LAUDO CONFORME NR-29

Guindaste de Pátio (YC-11)

O Guindaste de Pátio (YC-11) foi criteriosamente inspecionado e avaliado com relação à conservação da integridade estrutural, a fim de orientar uma execução através de um planejamento das ações a serem tomadas, baseados na Norma Regulamentadora de referência NR-29. O resultado desta inspeção encontra-se no “Relatório Técnico” N° 5064 de 01/11/2021.

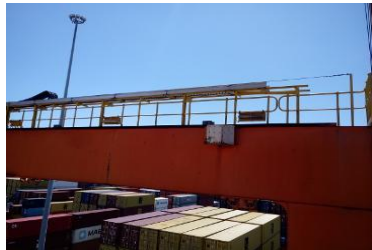
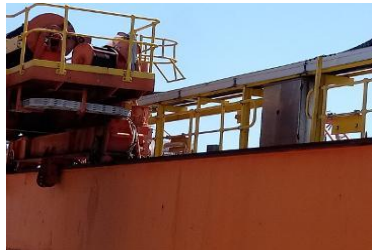
RELATÓRIO DE INSPEÇÃO NR-29			
Cliente:		TECON	Data:	01/11/2021	LEGENDA DE PRIORIDADE:
Identificação / Tag:		Guindaste de Pátio (YC-11)	Nº do Relatório:	5064	P0 = Crítico
Serviço:		NR-29	Norma de Ref.:	Conforme Portaria MTE 1080, de 16/07/2014.	P1 = Prioridade Alta
					P2 = Prioridade Média
					P3 = Prioridade Baixa
Nº	LOCAL	SITUAÇÃO ENCONTRADA	RECOMENDAÇÃO	PRIORIDADE	FOTO
17	PAINEL ELÉTRICO	Foi evidenciado que o painel elétrico localizado no lado da cabine encontra-se em bom estado de conservação.	NADA CONSTA	-	
18	BOTÃO DE EMERGÊNCIA	Foi evidenciado que o botão de emergência localizado no lado oposto da cabine não encontra-se conforme NR-12.	Necessário adequar o botão de emergência conforme NR-12.	P-2	
19	ESCADA MARINHEIRO	Foi verificado que a escada marinheiro de acesso ao gerador encontra-se com a gaiola danificada.	Necessário providenciar reparo na gaiola da escada marinheiro, a fim de evitar acidentes.	P-2

20	LINHA DE VIDA	Foi verificado que a linha de vida de acesso ao gerador não possui inspeção conforme NR-35.	Necessário providenciar inspeção conforme NR-35 na linha de vida de acesso ao gerador.	P-2

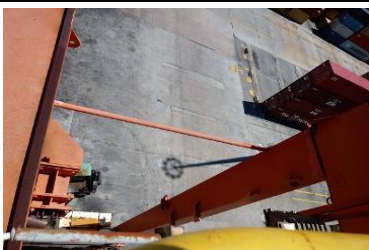
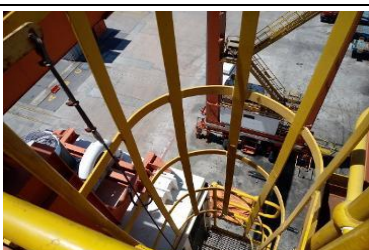
RELATÓRIO DE INSPEÇÃO NR-29			
Cliente:		TECON	Data:	01/11/2021	LEGENDA DE PRIORIDADE:
Identificação / Tag:		Guindaste de Pátio (YC-11)	Nº do Relatório:	5064	P0 = Crítico
Serviço:		NR-29	Norma de Ref.:	Conforme Portaria MTE 1080, de 16/07/2014.	P1 = Prioridade Alta
					P2 = Prioridade Média
					P3 = Prioridade Baixa
Nº	LOCAL	SITUAÇÃO ENCONTRADA	RECOMENDAÇÃO	PRIORIDADE	FOTO
45	LINHA DE VIDA	Foi verificado que a linha de vida da lateral do acionamento superior não possui inspeção conforme NR-35.	Necessário providenciar inspeção conforme NR-35 na linha de vida da lateral do acionamento superior.	P-2	
46	PORTA DE ACESSO	Foi evidenciado que a porta de acesso a cabine de operação encontra-se em bom estado de conservação.	NADA CONSTA	-	
47	LINHA DE VIDA	Foi verificado que a linha de vida 2 localizada na passarela direita da cabine de operação não possui inspeção conforme NR-35.	Necessário providenciar inspeção conforme NR-35 na linha de vida 2 localizada na passarela direita da cabine de operação.	P-2

48	LINHA DE VIDA	Foi verificado que a linha de vida 1 localizada na passarela direita não possui inspeção conforme NR-35.	Necessário providenciar inspeção conforme NR-35 na linha de vida 1 localizada na passarela direita.	P-2
